RESOLUCIÓN DIRECTORAL N° 0317-2023/MINEM-DGAAM

**INFORME N° 0650-2023/MINEM-DGAAM-DEAM-DGAM**

Asunto : Informe final de la evaluación de la Actualización del Plan de Cierre de Minas de la unidad minera "Julissa 23" presentado por Compañía Minera Las Camelias S.A.

Figura N° 3. Conformación Tipo A

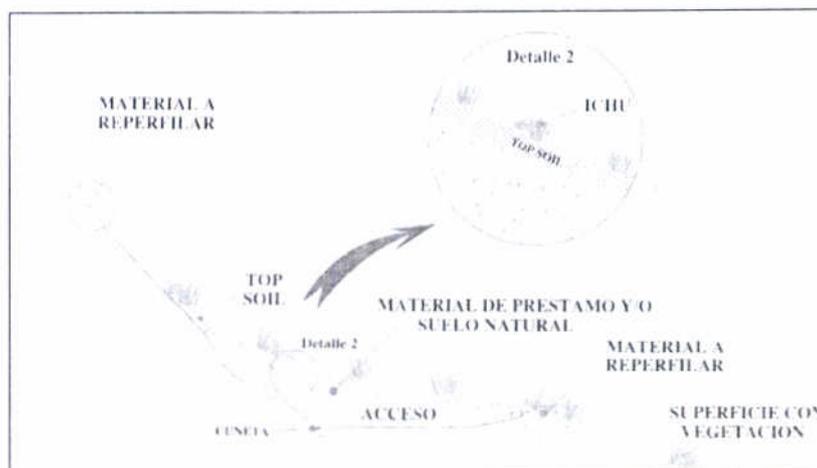
Observación N° 21.- En el ítem 6.1.2.1 (Programa de mantenimiento geoquímica), el titular indica que las actividades de mantenimiento se realizarán en las coberturas Tipo I y B; sin embargo, en el Capítulo 5, el tipo de cobertura diseñado es solo del Tipo I y Tipo A. Por tanto, el titular deberá realizar la corrección donde corresponda.

Respuesta.- El titular señala haber corregido la denominación de las coberturas para el Programa de mantenimiento geoquímica, siendo estas el Tipo I y Tipo A.
